BULLETIN D'INFORMATION SUR LES NORMES DE CONSTRUCTION ET D'ENTRETIEN ROUTIER

Table

18^e mise à jour

Figure 1 – Dimensions et caractéristiques (véhicule récréatif avec remorque – MH-B)

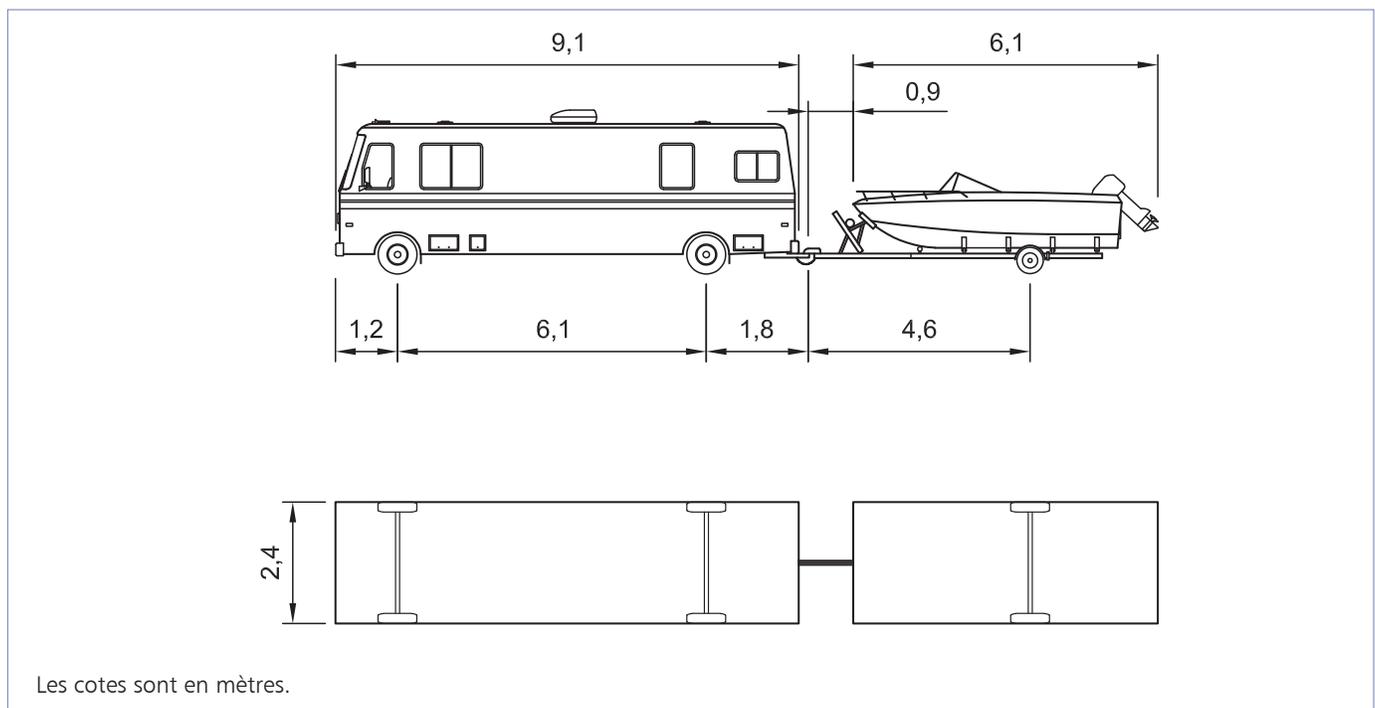
Les trois dessins normalisés suivants ont été ajoutés :

- DN I-8-006 «Dimensions et caractéristiques (véhicule simple unité de 12 m – SUL)»;
- DN I-8-008 «Dimensions et caractéristiques (autobus scolaire – S-BUS)»;
- DN I-8-011 «Dimensions et caractéristiques (véhicule récréatif avec remorque – MH-B)» (figure 1).

Figure 1 – DN IV-6-003 « Protection des berges avec empiérement végétalisé »

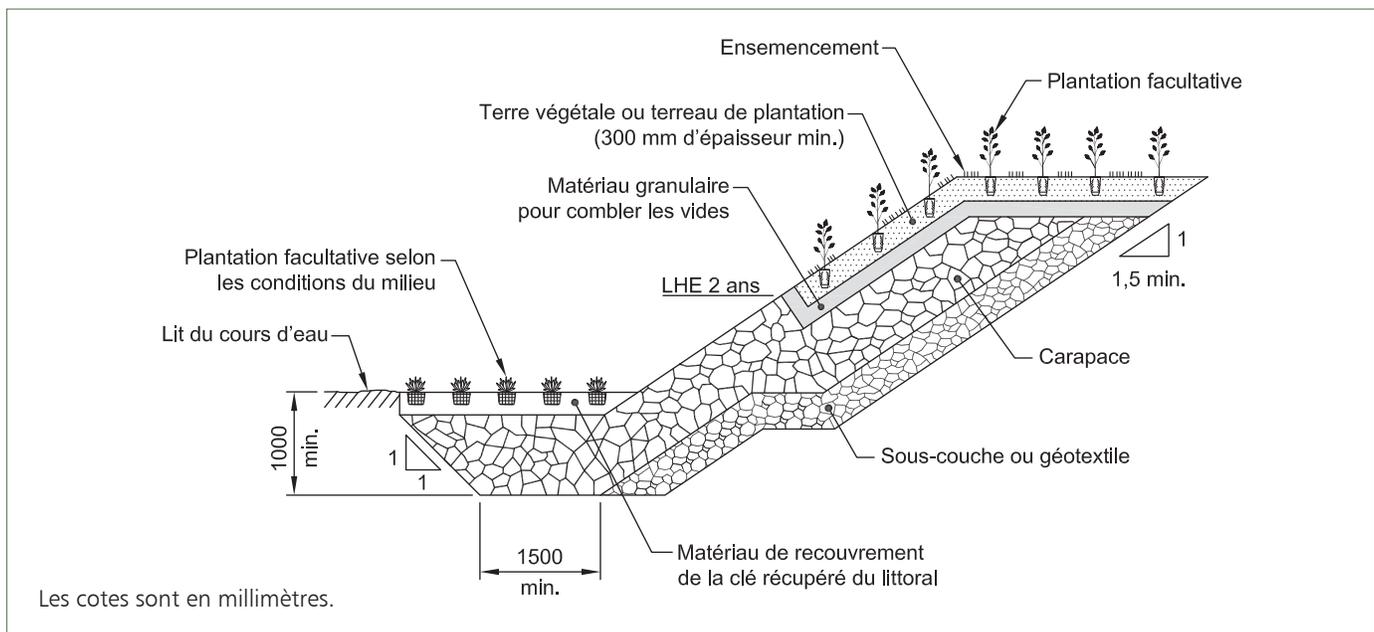
La figure 6.3–4 « Protection des berges » devient le nouveau dessin normalisé IV-6-003 « Protection des berges avec empiérement végétalisé » (figure 1), ce qui rend le fichier AutoCAD (DWG) disponible pour les abonnés électroniques du Tome IV dans la collection Normes – Ouvrages routiers sur le site des Publications du Québec, à l'adresse suivante :

Figure 1 – Emplacement schématique d'un pylône/support à la limite de l'emprise (échangeur mineur)

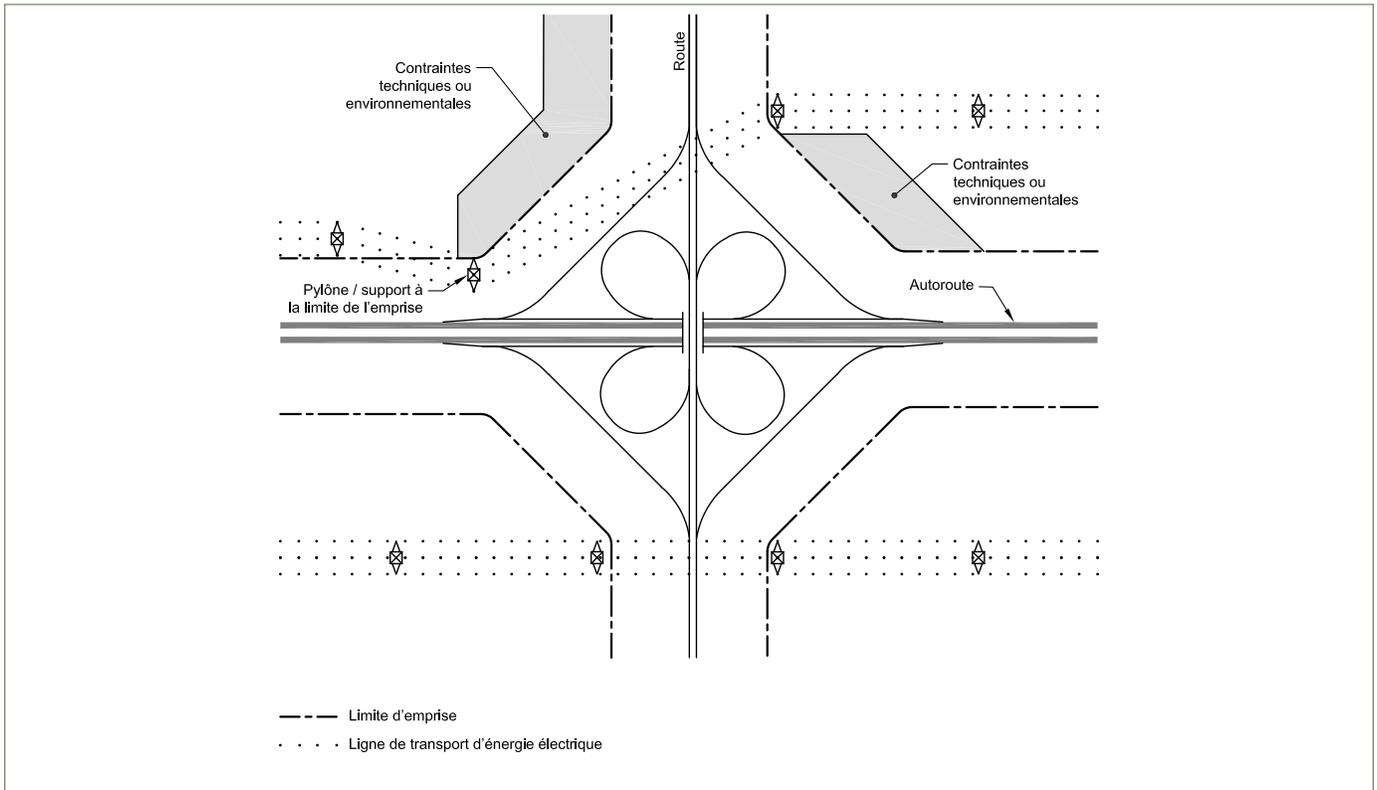
Les modifications visent principalement la section 3.5 « Équipements électriques, de télécommunication et de câblodistribution ». Selon les modifications, l'installation des pylônes/supports n'est pas permise à l'intérieur d'un échangeur majeur. Dans le cas d'un échangeur mineur et d'une route, l'installation des pylônes/supports est autorisée de manière exceptionnelle par le Ministère, mais à la limite d'emprise. Le demandeur doit informer le Ministère dès le départ de son intention d'installer des pylônes/supports à la limite de l'emprise afin que le Ministère puisse procéder aux analyses requises, et le demandeur doit obtenir l'autorisation du Ministère avant de procéder à de telles installations. D'autres critères pertinents sont ajoutés à ce chapitre pour l'installation des pylônes/supports.

Deux nouvelles figures ont été ajoutées à cette section pour permettre la visualisation de l'emplacement schématique d'un pylône/support à la limite de l'emprise d'un échangeur mineur (figure 1) et aussi à la limite de l'emprise autre qu'un échangeur (figure 2). Les figures 1 et 2 se trouvent à la page suivante.

Figure 1 – Panneaux P-270-1-A à P-270-5-A

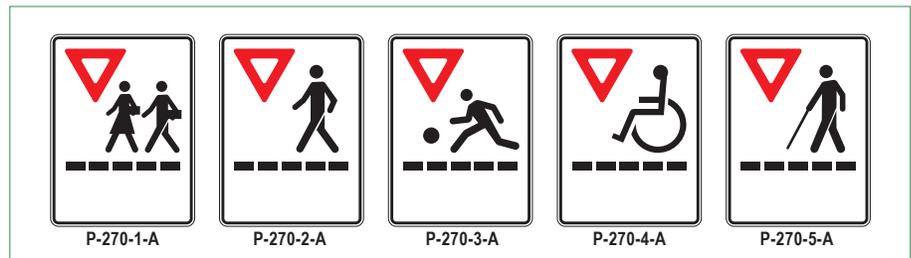
Les panneaux P-270 ont été modifiés pour ajouter le pictogramme « Cédez le passage » (figure 1). Cette modification vise donc à mettre l'accent sur l'obligation de céder le passage aux personnes.

Figure 2 – Pellicule rétro réfléchissante sur le support d'un panneau P-270

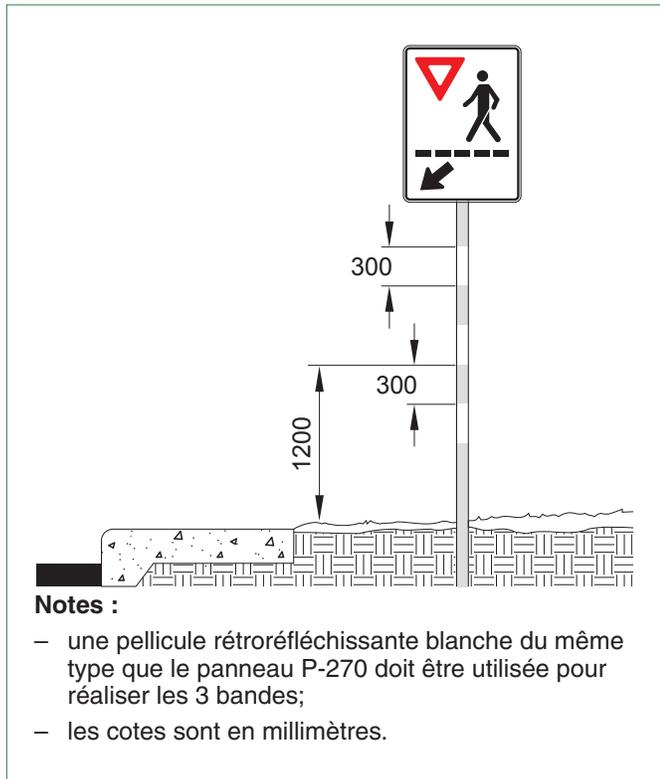
Enfin, une nouvelle section a été ajoutée et elle concerne l'application d'une pellicule rétro réfléchissante sur le support d'un panneau P-270. La figure 2 montre l'application d'une telle pellicule sur le support.

Figure 6 – Nouveaux panneaux D-220 « Perte de voies »

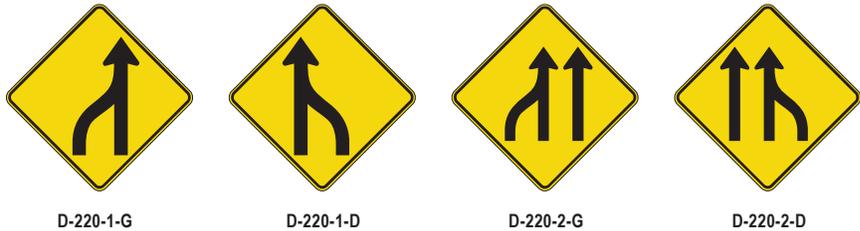
Les panneaux D-220 « Perte de voies » ont été modifiés (figure 6). Ils ont le même visuel que ceux

des panneaux T-100 « Fusion de voies » utilisés lors de travaux routiers pour indiquer qu'une des voies de circulation est fermée à la circulation.

Figure 12 – Signalisation d'une halte routière fermée sur une autoroute, extrait du DN-V-5-040D

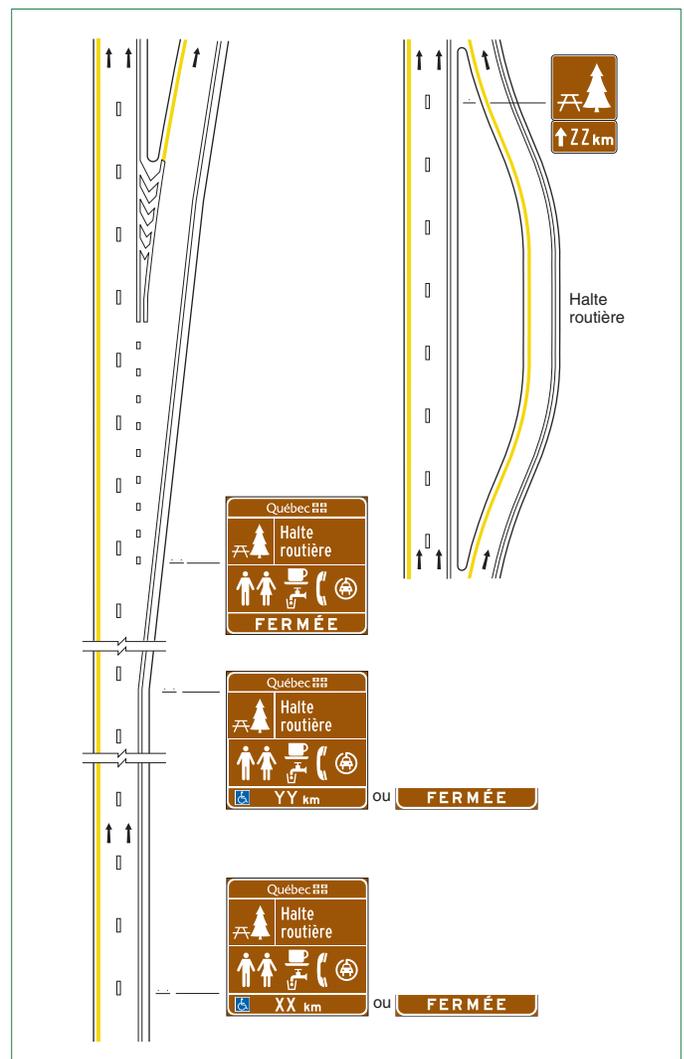
Des précisions ont été ajoutées à la section 5.8.1.1 «Parcs routiers» sur l'installation des panneaux lorsqu'une halte routière est fermée de façon temporaire ou définitive. Deux nouveaux dessins normalisés ont été ajoutés au chapitre 5 «Indication» pour montrer l'installation de ces panneaux sur une route ou une autoroute. Les détails sont présentés aux figures 12 et 13.
